บริษัทไทยแซทเทลไลท์เพิร์ทเอ็นจิเนียริง จำกัด

เรื่อง แจ้งเรื่องการทำ OTA ไทยแซท

สำหรับเครื่องรับ รุ่น BEST 1B และ รุ่น BEST 1W

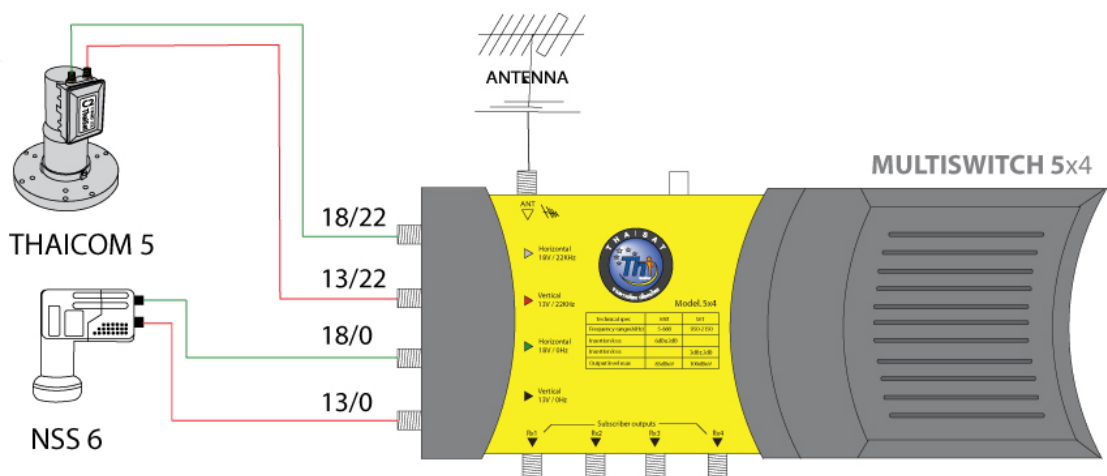
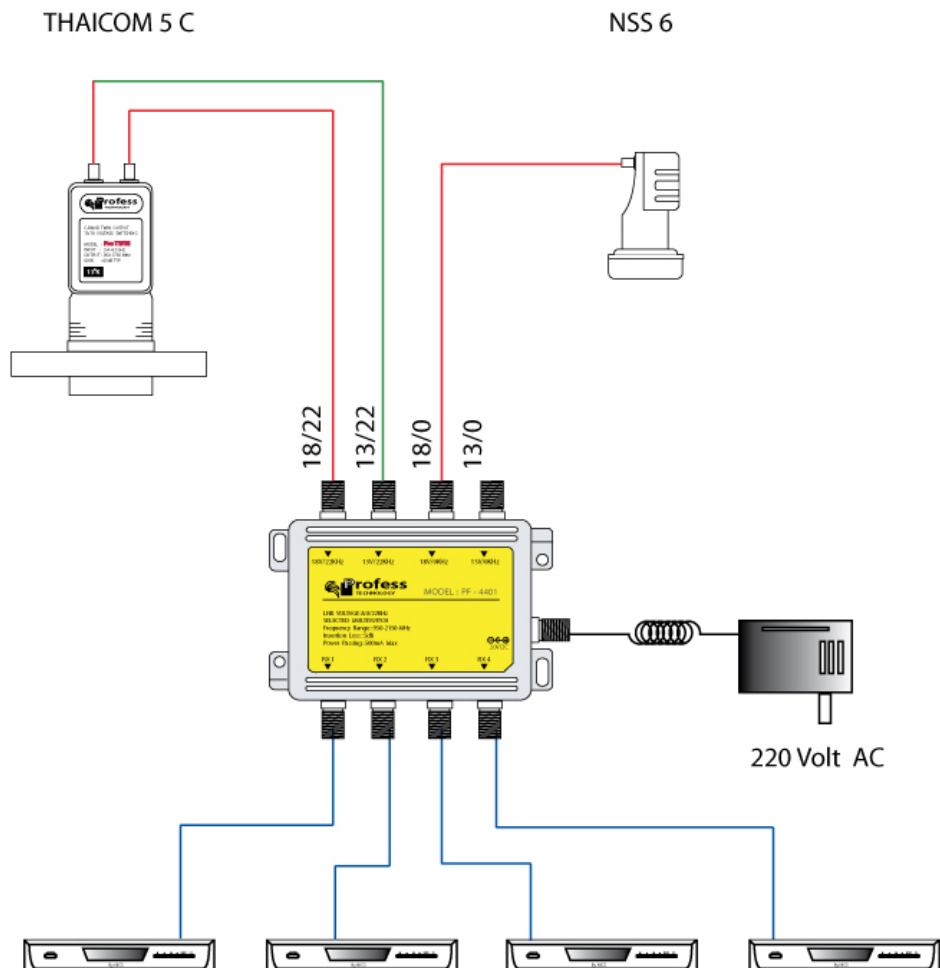
ที่ต้องการ โหลดโปรแกรมให้เป็นระบบอัตโนมัติ OTA ให้ทำการดัดแปลงตามแบบภาพตัวอย่าง ที่ตำแหน่งไดโอด D5 เพิ่ม ไดโอดเบอร์ 1N4007 อีก 1 ตัว ถ้าไม่ดัดแปลงตามตัวอย่างจะรับ สัญญาณฝั่ง Ver ไม่ได้
